改善箇所説明図

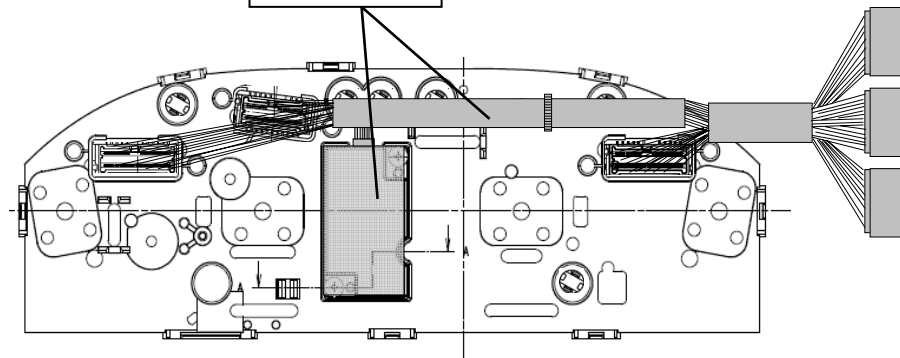
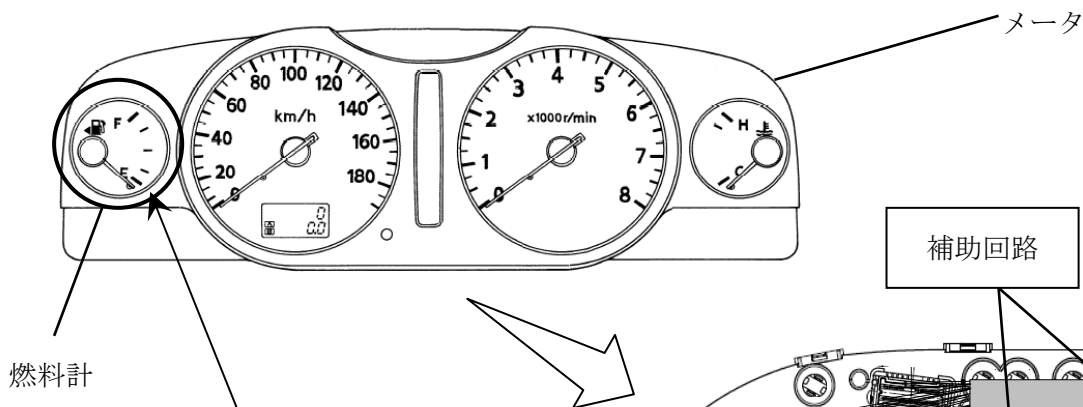
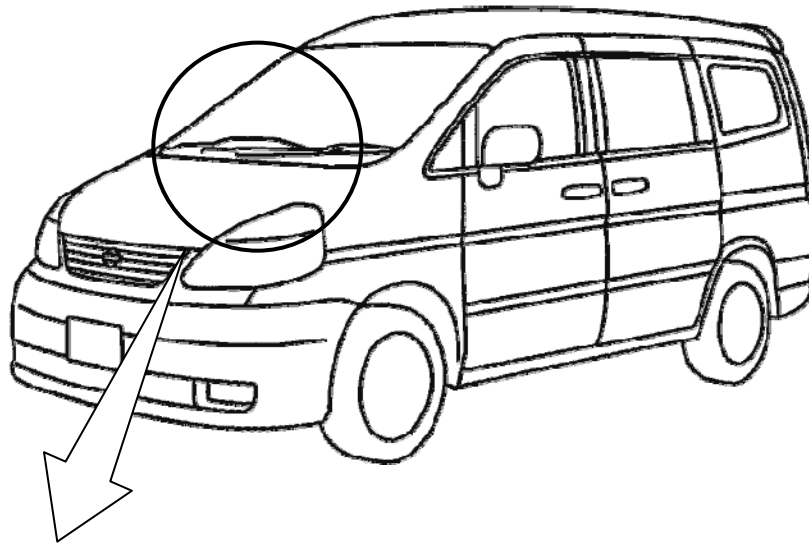
基準不適合発生箇所

スピードメータ内の基盤の材質が不適切なため、計器内の夜間照明の熱により当該基板が熱膨張を繰り返し、燃料計回路が断線することがある。そのため、燃料計の指示値が高くなり、燃料が無くなったことに気付かず、最悪の場合、走行中にエンストし再始動できなくなるおそれがある。

改善の内容

全車両、当該燃料計回路に補助回路を追加する。

識別：銀色のシールをモデルナンバープレートの右横に貼り付ける。
